AVIS DE LA COMMISSION LOCALE DE L'EAU DU SAGE DE L'ARVE

PROJET : Autorisation environnementale concernant des travaux d'aménagement hydraulique du torrent des Bossons – commune de Chamonix

DATE : 13 août 2026

Figure 6 : Cartographie des habitats caractéristiques de zones humides

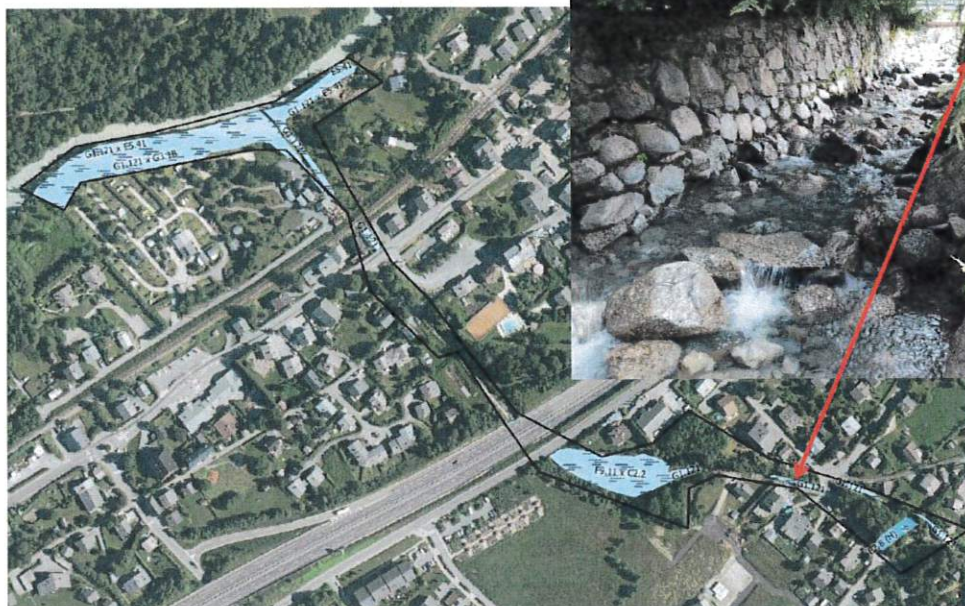
Les impacts sur les zones humides rivulaires ont été identifiées et leur suppression étant inévitable, une compensation est proposée à hauteur de 200% en compatibilité avec le SDAGE Rhône-Méditerranée Corse et le SAGE de l'Arve.

- Veiller à l'application stricte des mesures d'évitement, de réduction, d'accompagnement et de suivi préconisées par l'étude d'incidence pour répondre à la préservation de la qualité des eaux de surface et souterraine en phase chantier, l'enjeu de la préservation de la qualité des eaux de la nappe stratégique du SAGE étant fort sur la nappe affleurante de Clair Temps.
- Veiller à la compensation à hauteur de 200% des surfaces de zones humides détruites.

Figure 10 : Localisation du secteur projet au regard de la nappe stratégique de Clair Temps

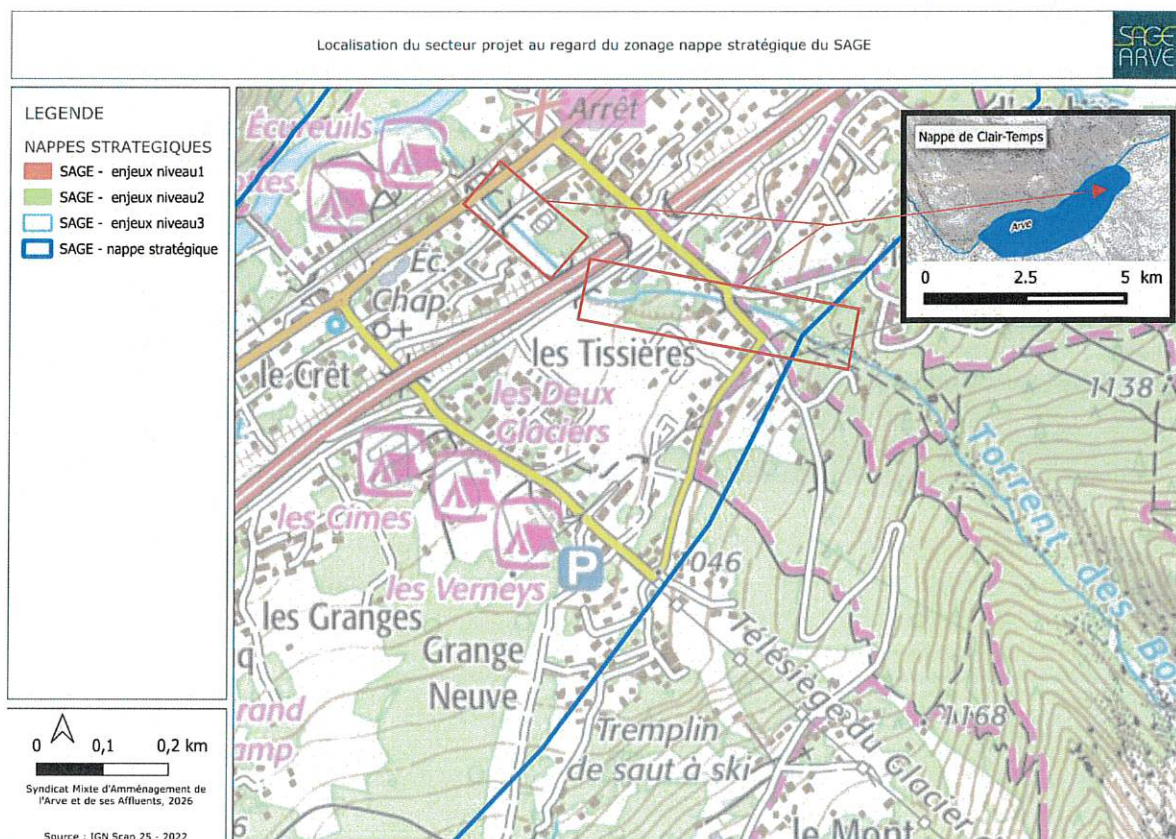
La question de la gestion du risque de pollution des eaux superficielles, connectée directement à la nappe affleurante de Clair temps, considérée stratégique pour l'alimentation en eau potable par le SAGE de l'Arve, est traitée de manière adéquate avec les enjeux rencontrés.

- ⇒ **Le projet est estimé compatible avec la disposition NAP-5 « éviter les activités et installations à risque dans les zones à enjeux ».**
